改善箇所説明図

不具合の内容

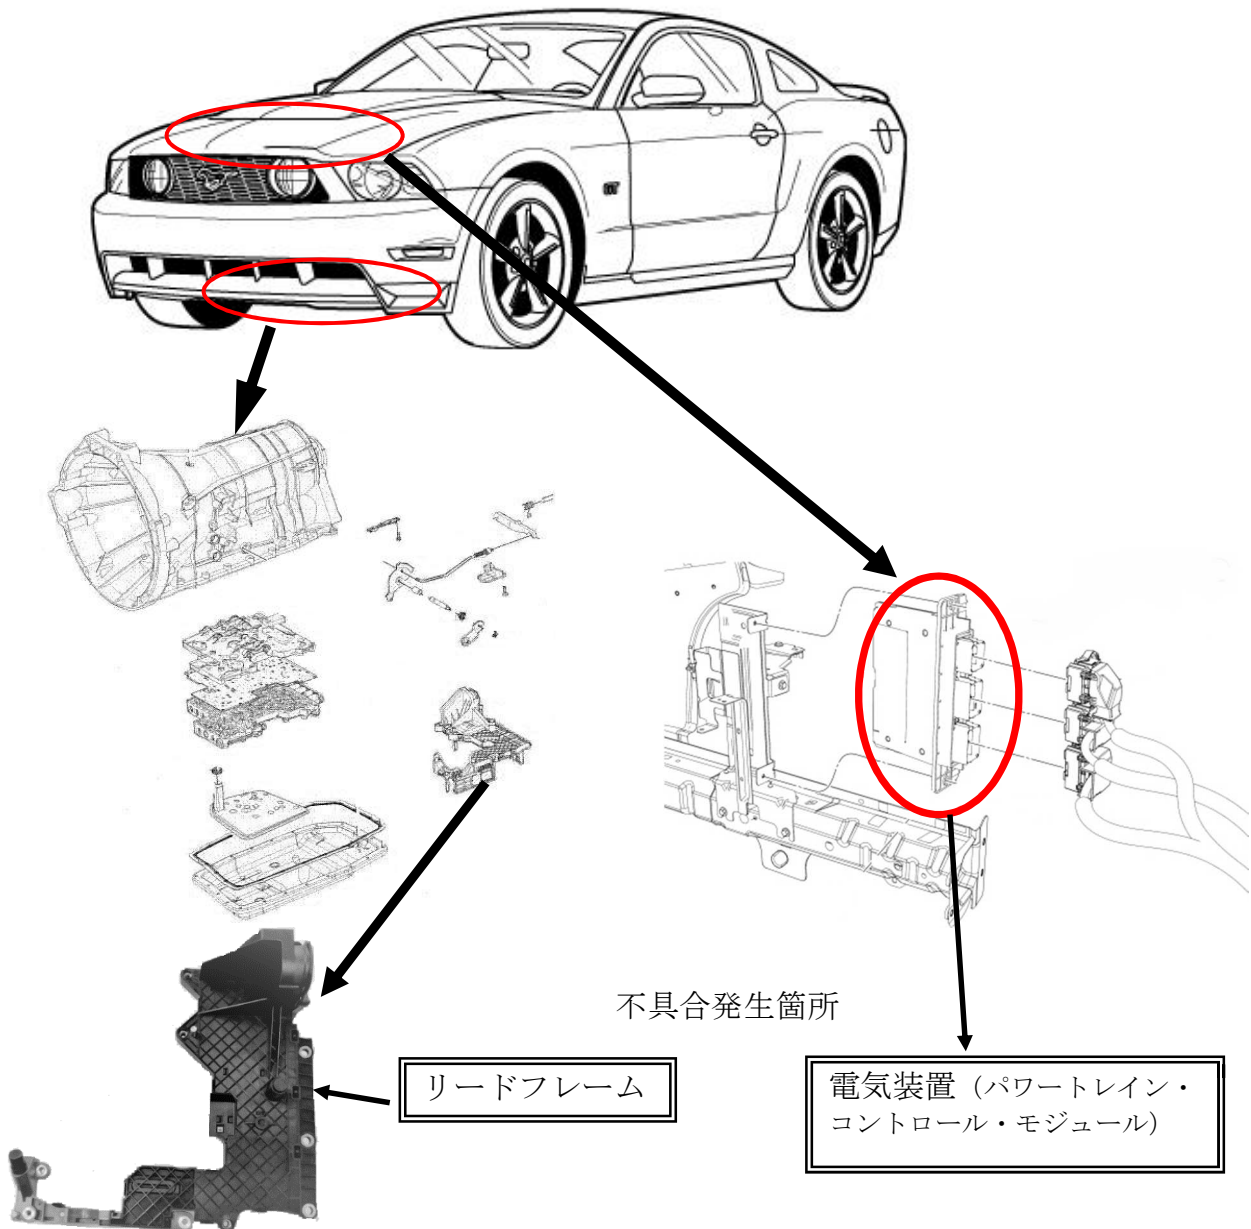
オートマチックトランスミッションにおいて、リードフレーム内の電気基板の半田付けが不適切なため、熱影響により亀裂が生じ、走行中に車速信号がPCM（パワートレインコントロールモジュール）に送信されない事がある。また、PCMのプログラムが送信されない場合、1速ギアに変速する。そのため、高速走行中に車速信号がPCMに送信されないとギアが1速に入り、車両が急減速して走行安定性を損なうおそれがある。

全車両、PCMプログラムを対策プログラムに書き換える。また、全車両、診断機による診断を実施し、故障コードが確認できたものについてはリードフレーム一式を良品に交換する。なお、故障コードが確認されないものについては、保証延長を行う。
